「【エコノミーシリーズ】 RoHS 対応 取手 ステンレス製角棒」 仕様変更のご案内

【エコノミーシリーズ】 RoHS 対応 取手 ステンレス製角棒 (C-USANS125)

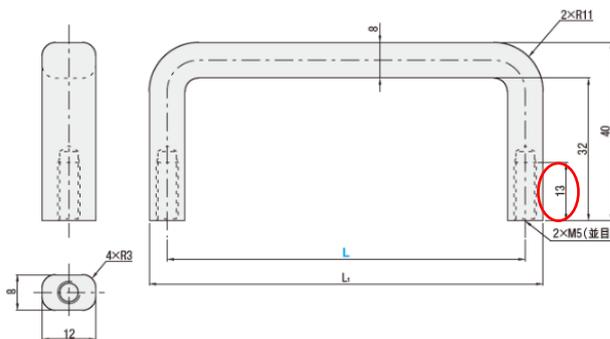
- ① タップ穴深さを 13mm から 10mm へ変更いたします。

【変更前】

M5 タップ穴深さ 13mm

【変更後】

M5 タップ穴深さ 10mm

※左記は変更前の外形図です。

- ② 許容荷重を 2500N から 500N へ変更いたします。

カタログ数値が誤っていたため上記の数値に修正させていただきます。

カタログ表記誤りのため現行商品から上記寸法・許容荷重となります。
